高速増殖原型炉もんじゅ原子炉施設廃止措置計画変更届出書

平成 30 年 3 月 28 日付け原規規発第 1803282 号をもって認可を受けた後、別紙 1 のとおり変更認可を受け、別紙 2 のとおり変更を届け出た高速増殖原型炉もんじゅ原子炉施設廃止措置計画に関し、次の事項の一部を別紙 3 のとおり変更する。

高速増殖原型炉もんじゅ原子炉施設廃止措置計画変更届出書
前後比較表

第 10-3 図 第 1 段階における放射性固体廃棄物の処理系等説明図

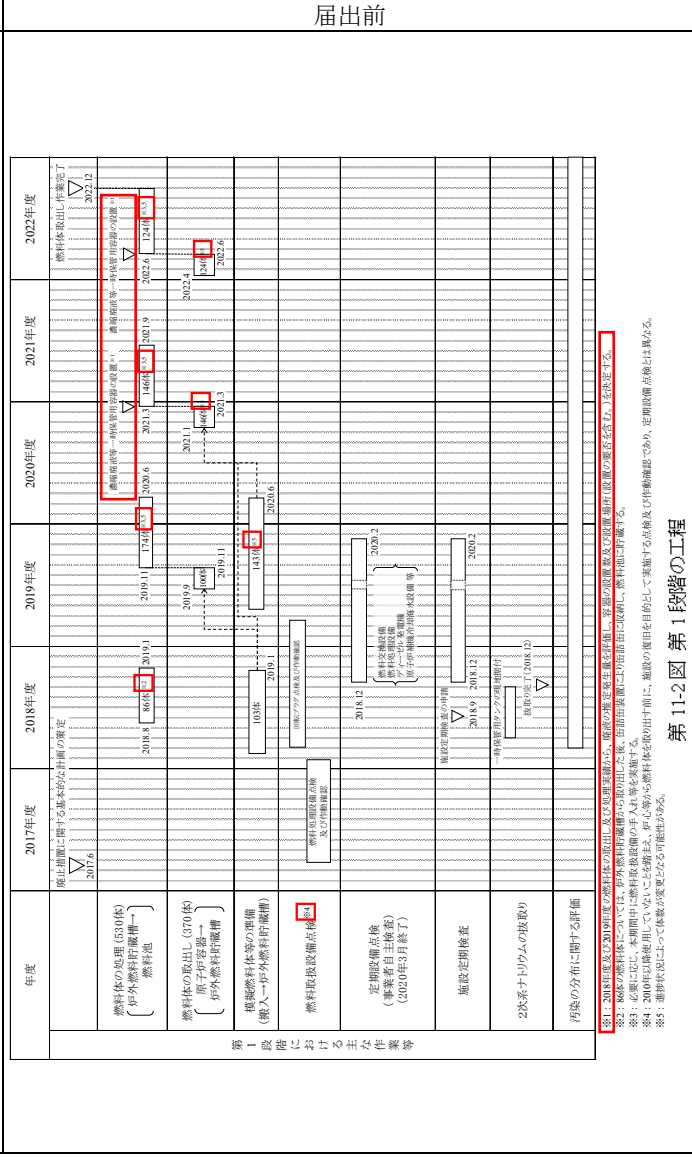
変更箇所	届出前	届出後	理由
<p>十 核燃料物質又は核燃料物質によって汚染された物の廃棄</p> <p>3. 放射性固体廃棄物の管理</p> <p>3.1 放射性固体廃棄物の処理</p> <p>第 10-3 図</p>	<p>※プラスチック固化装置をセメント固化装置に変更するまでの期間は蒸発濃縮廃液、使用済樹脂を貯留（タンク容量を超える場合は、セメント固化装置による固化処理までの期間、専用容器に一時保管）</p>	<p>※プラスチック固化装置をセメント固化装置に変更するまでの期間は蒸発濃縮廃液、使用済樹脂を貯留</p>	<p>第 1 段階における廃液蒸発濃縮装置濃縮廃液の発生量が少なく、濃縮廃液等一時保管用容器の設置は不要のため削る</p>

第 11-2 図 第 1 段階の工程

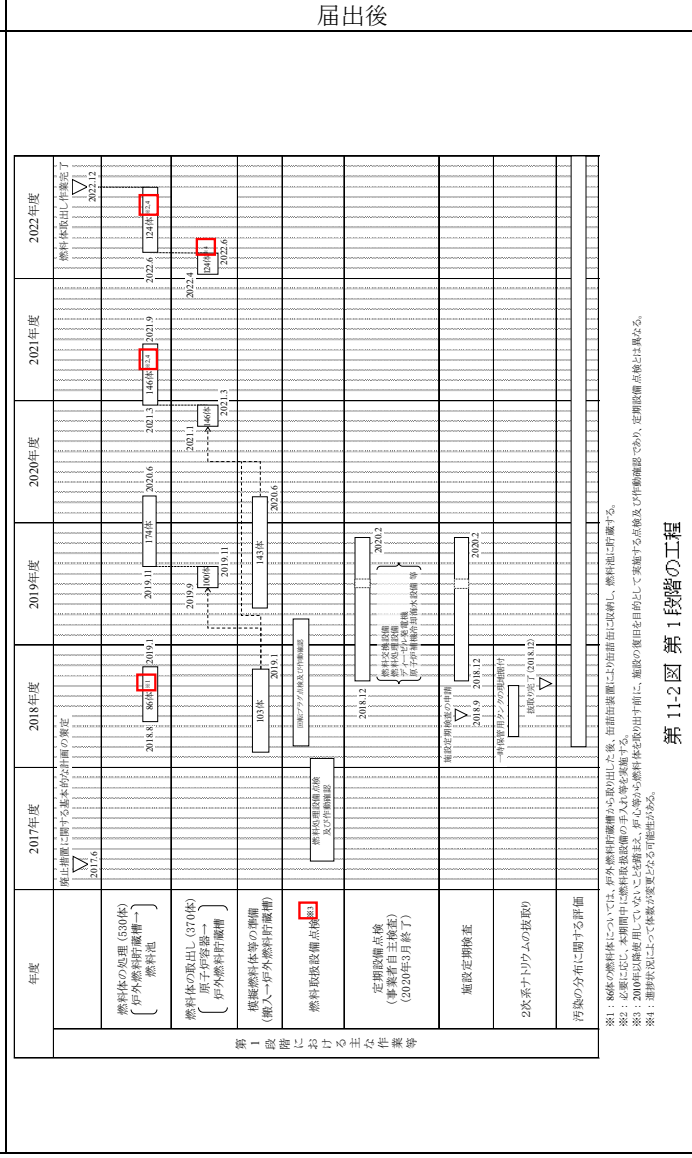
理由
 第 1 段階における
 廃液蒸発濃縮装置
 濃縮廃液の発生量
 が少なく濃縮廃液
 等一時保管容器の
 設置は不要のため
 削る
 以下注釈番号繰上
 げ
 2020 年度燃料体
 取出し作業終了に
 伴い注釈を削る

第4.1.1-9図 原子炉構造の鉛直方向地震応答解析モデル

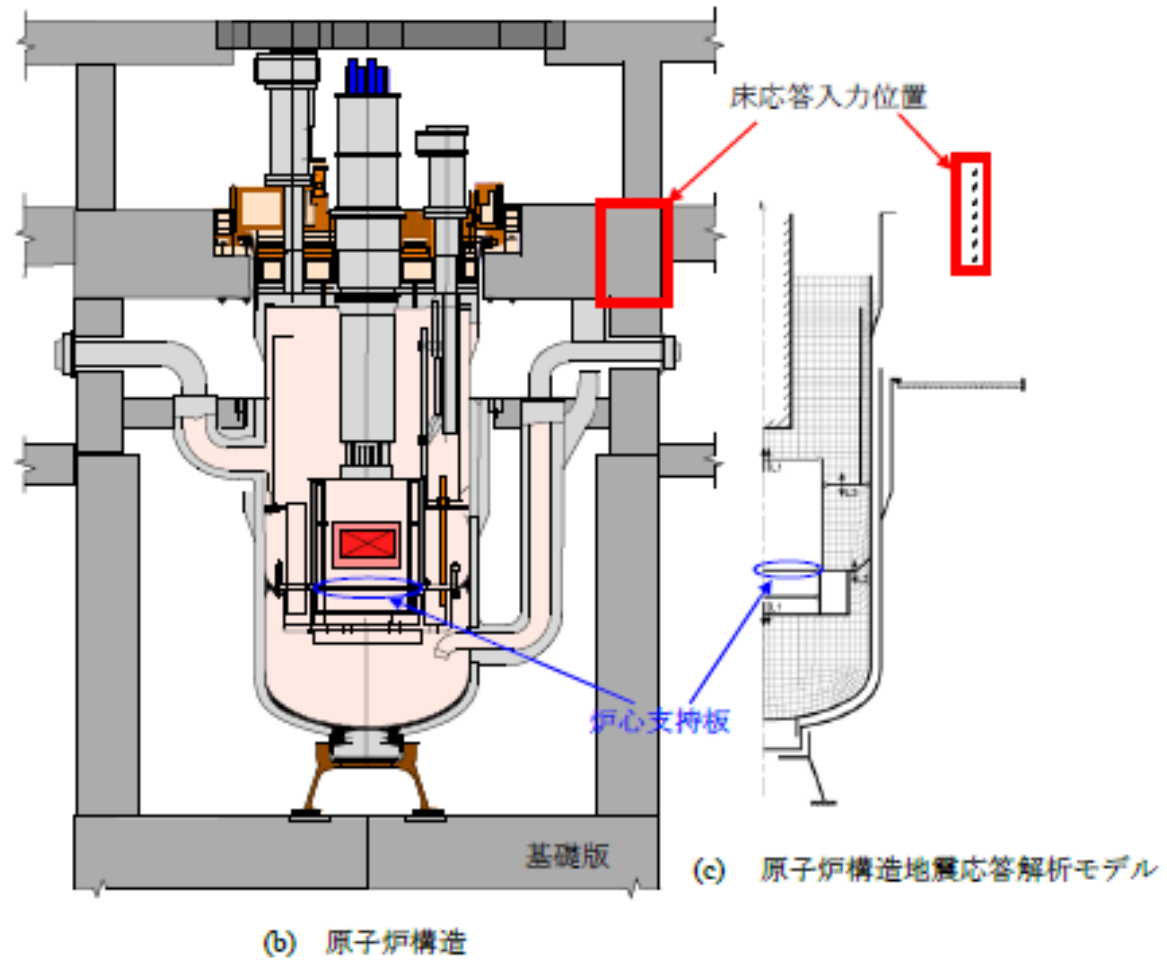
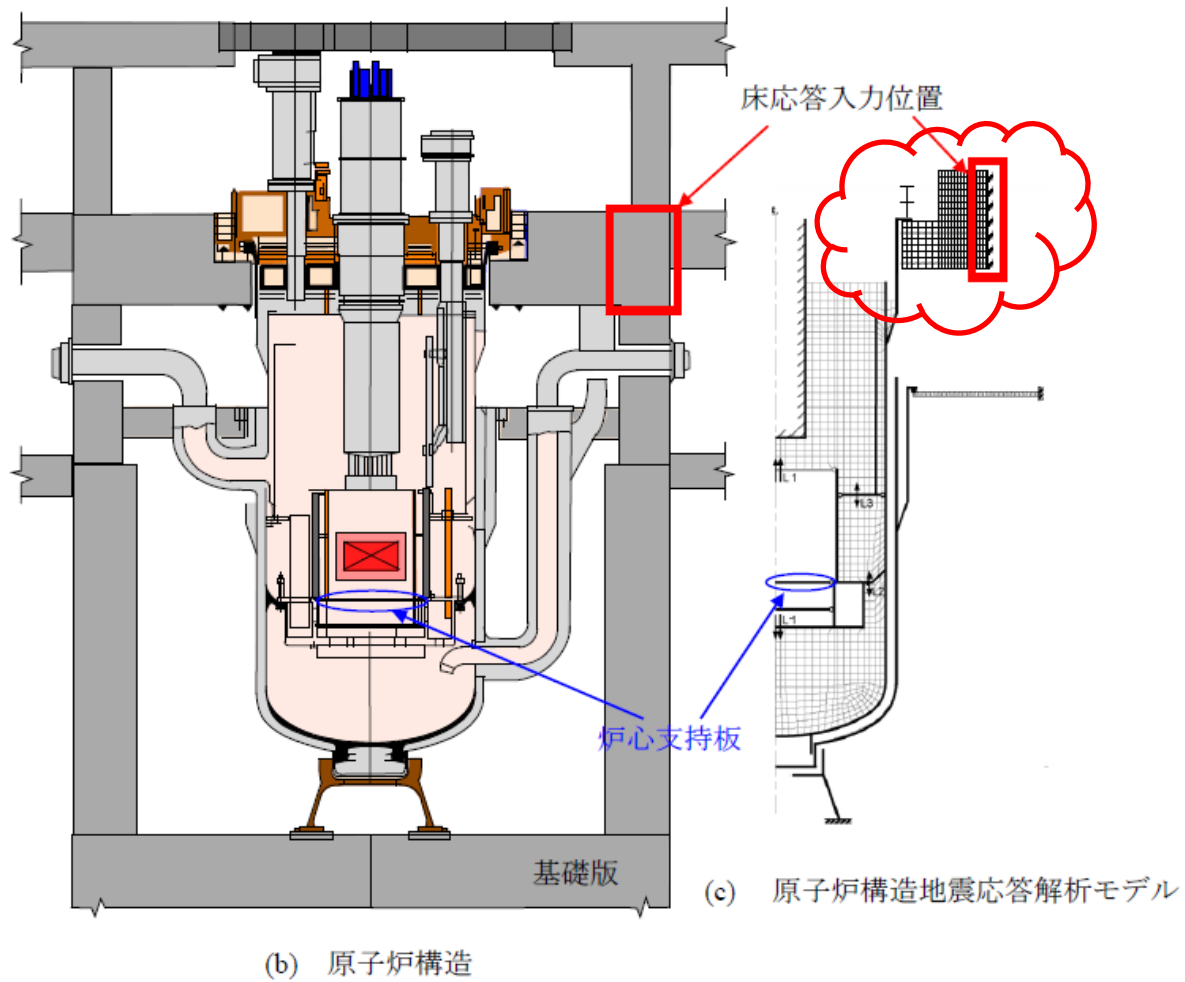
記載の適正化
(原子炉構造地震応答解析モデルの一部の図記載が印刷により未記載となったことから記載)
